KIT COMPLETO ALBERI A CAMME ASSEMBLATO

MOTORI PSA 1.5 BLUE HDI (DV5R)

DAL 2018 AL 2022

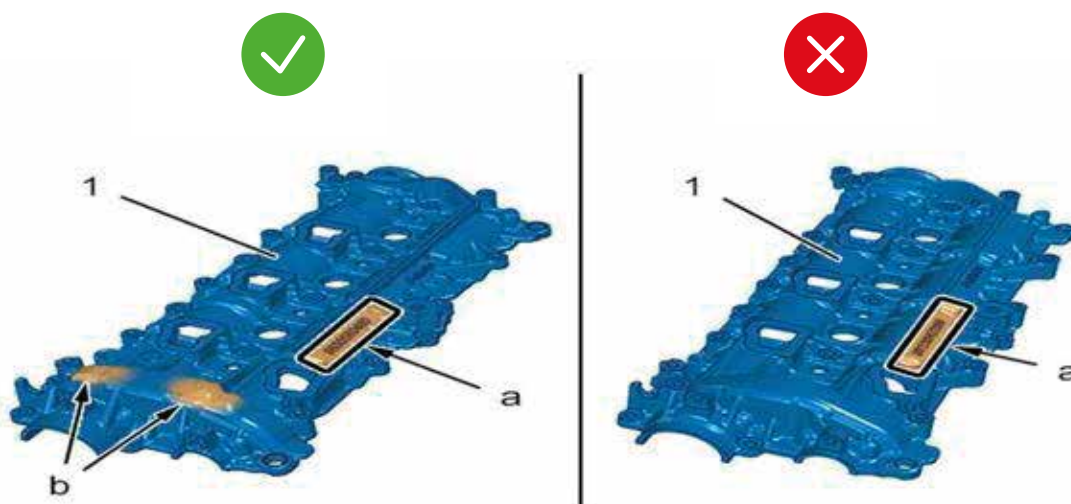
Il motore 1,5 BlueHDi sviluppato da PSA nel 2018 ha un problema: la catena di distribuzione a bagno d'olio che collega gli alberi della distribuzione può usurarsi precocemente, diventando rumorosa per l'eccessivo gioco e successivamente rompersi o impedire l'avviamento del motore.

consapevoli del problema, i tecnici di PSA hanno fatto una sostanziale modifica da gennaio 2023 con l'adozione di una catena da 8 mm anziché da 7 mm, con nuovi alberi a camme, kit catena e nuovo carter.

Per riconoscere il vecchio dal nuovo, basta guardare sul carter (1) di copertura della catena: la versione aggiornata ha due piccole perturbazioni (b) evidenziate nel disegno indicato e cambia anche il numero di riferimento sul carter, che per il nuovo è: **9830580480**.

Quindi, per i motori non modificati, se non viene effettuata la modifica con la versione con catena da 8 mm, conviene usare olio (5W30) che sostituisce quello inizialmente usato (0W30), perché protegge meglio gli ingranaggi della catena a motore freddo. La catena di distribuzione a bagno d'olio che collega gli alberi della distribuzione può usurarsi precocemente, diventando prima rumorosa per l'eccessivo gioco e successivamente anche rompersi o impedire l'avviamento del motore.
